改善箇所説明図

基準不適合発生箇所

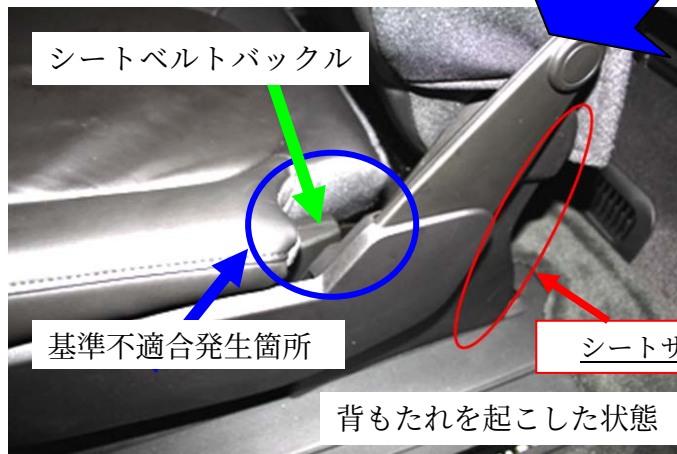
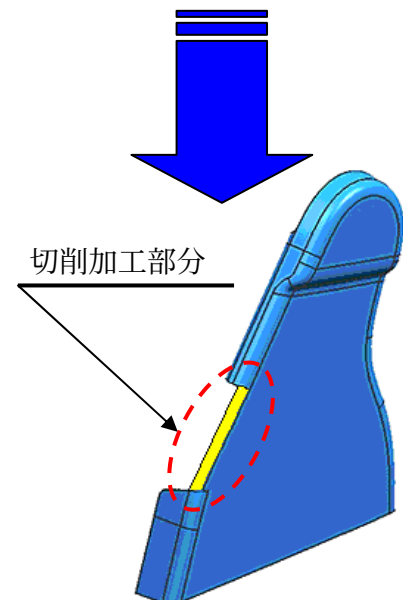
セカンドシートにおいて、シートベルトバックルの向きを定常位置に戻すためのスプリングのバネ力不足、及びシートサイドトリムカバーの形状が不適切なため、シートの背もたれを前方に倒した後、背もたれを起こす際にシートベルトバックルがシートサイドトリムカバーに引っ掛かる場合がある。そのため、そのままの状態、無理に背もたれを起こすと、シートベルトバックルがシート座面のフレームに圧迫され損傷することがあり、最悪の場合、シートベルトを装着できなくなるおそれがある。

全車両、セカンドシートのシートサイドトリムカバーを切削加工するとともに、シートベルトバックルに損傷が見受けられるものは新品に交換をする。
